# **DIRECTION DES ÉVALUATIONS ENVIRONNEMENTALES**

**Rapport d'analyse environnementale  
pour le projet de réaménagement de l'intersection  
des routes 108-143 et 147  
sur le territoire de la Ville de Waterville  
par le ministère des Transports**

**Dossier 3211-02-256**

**Le 23 avril 2010**

FIGURE 4 : LOCALISATION DES SECTIONS 11 ET 12

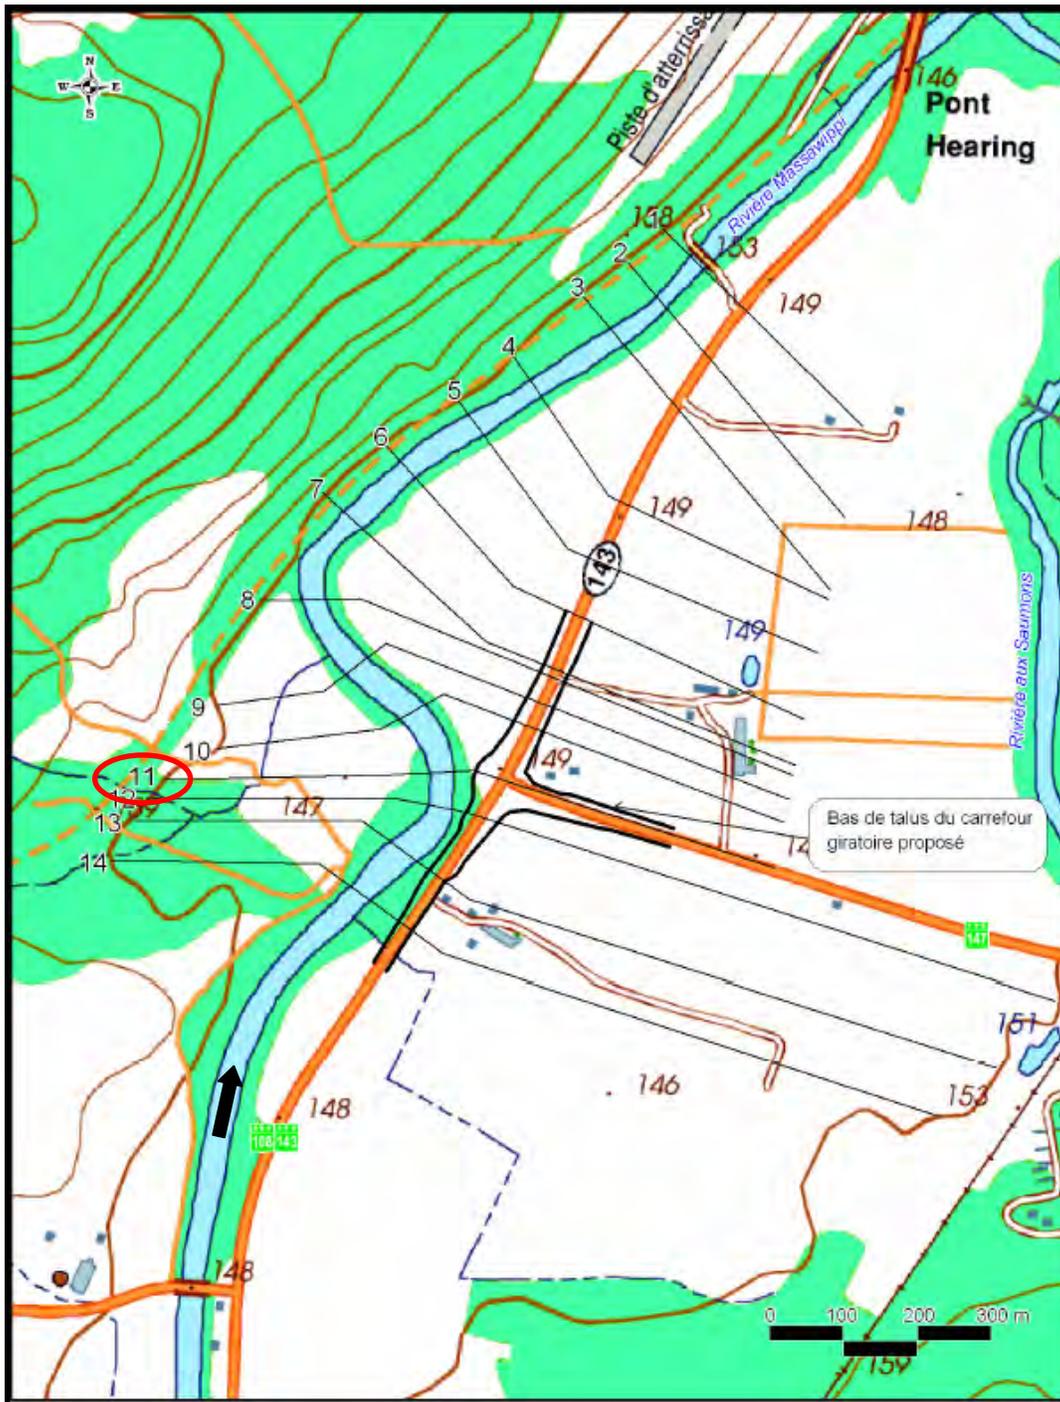
L'augmentation des vitesses sur le côté droit de la rivière (section 11) pourrait avoir un impact sur l'érosion des berges de la rivière Massawippi. À la suite d'une question adressée à l'initiateur dans le cadre de la procédure d'évaluation environnementale, celui-ci a pris l'engagement de faire le suivi des foyers d'érosion. Dans le cas de la création de nouveaux foyers d'érosion ou d'une augmentation de l'érosion des sites déjà actifs, un spécialiste recommandera, s'il y a lieu, l'application de mesures correctives nécessaires à la stabilisation sous réserve des autorisations nécessaires. Le suivi aura une durée minimale de deux ans après la réalisation des travaux ou devra durer jusqu'à ce qu'il soit démontré que la mesure appliquée est efficace. Une visite annuelle sera effectuée vers la fin de l'été (MTQ, 2009).

Considérant que les vitesses seront augmentées du côté droit de la rivière malgré qu'elles restent faibles, nous sommes d'avis que le programme de suivi devra être bonifié afin de mieux nous informer sur les effets de cette augmentation. Le suivi devrait avoir une durée minimale de trois ans après la réalisation des travaux et inclure une évaluation du taux de recul de la berge aux sections 10 et 11 où le risque d'érosion est le plus fort. De plus, le suivi des foyers d'érosion devrait être effectué entre les sections 10 et 13 au minimum. La visite annuelle devrait être effectuée après la crue printanière afin de pouvoir constater, le plus rapidement possible, les correctifs nécessaires à apporter dans le cas où il y aurait une problématique d'érosion.

FIGURE 5 : EMPIÈTEMENT SUPPLÉMENTAIRE DÙ À L'AMÉNAGEMENT D'UNE BANDE CYCLABLE

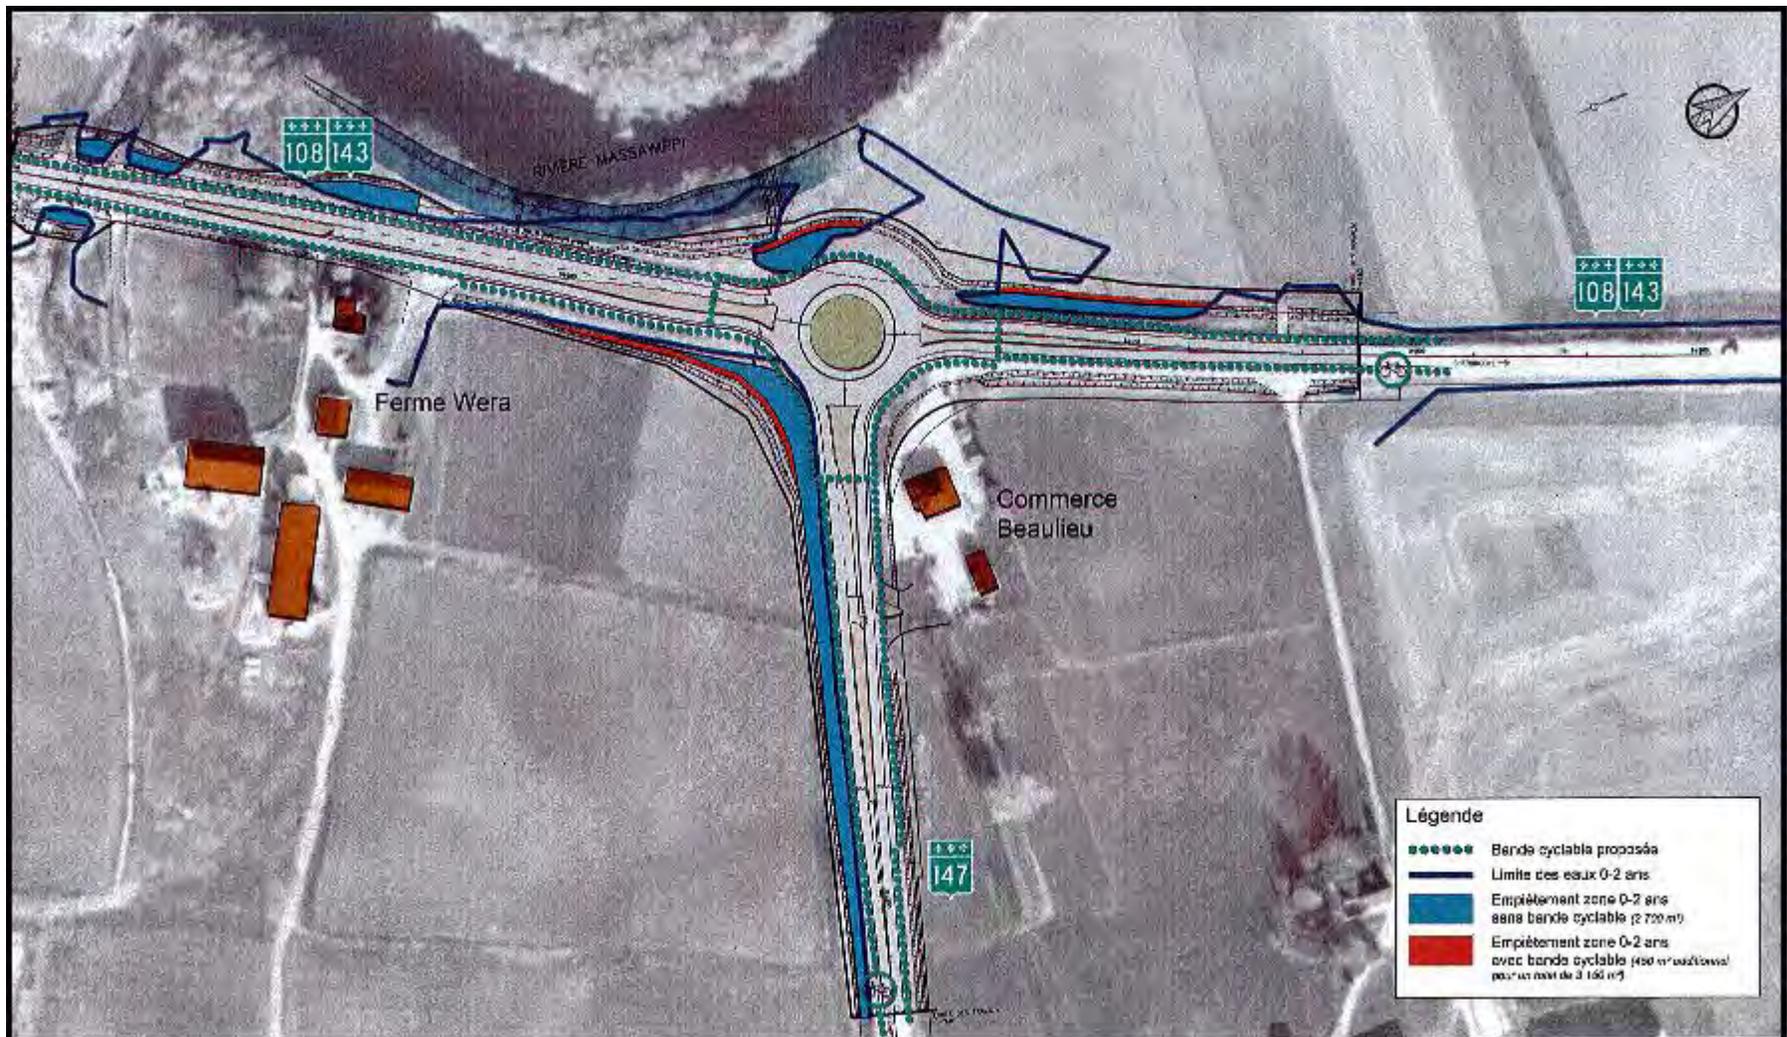
L'aménagement d'une bande cyclable a pour conséquence d'augmenter la superficie d'empiètement dans le milieu aquatique (figure 5). En effet, l'empiètement total du projet à l'intérieur de la ligne d'inondation de 0-2 ans sans bande cyclable est d'environ 2 700 m<sup>2</sup> et de 3 150 m<sup>2</sup> avec la bande cyclable. Le nouvel aménagement augmente donc l'empiètement d'environ 450 m<sup>2</sup> dans le milieu aquatique (lettre de M. Louis Ferland). Étant donné que l'empiètement supplémentaire est en partie situé du côté des terres agricoles où l'habitat aquatique est de faible qualité, que l'utilisation de ces terres à des fins autres qu'agricoles a été autorisée par la CPTAQ, qu'il n'y a pas d'empiètement supplémentaire dans la bande végétale naturelle et considérant le désir de la Municipalité, du club cycliste de Sherbrooke et des citoyens de la région à développer un passage piéton et cyclable sécuritaire, nous considérons que l'aménagement d'une bande cyclable attenante au projet est acceptable sur le plan environnemental.

Il est à noter que l'étude hydraulique reste valide malgré l'augmentation de l'empiètement dans le milieu hydrique étant donné que cette étude a été réalisée en considérant l'ensemble de l'emprise comme étant un remblai additionnel de 4 521 m<sup>2</sup> (lettre de M. Louis Ferland).
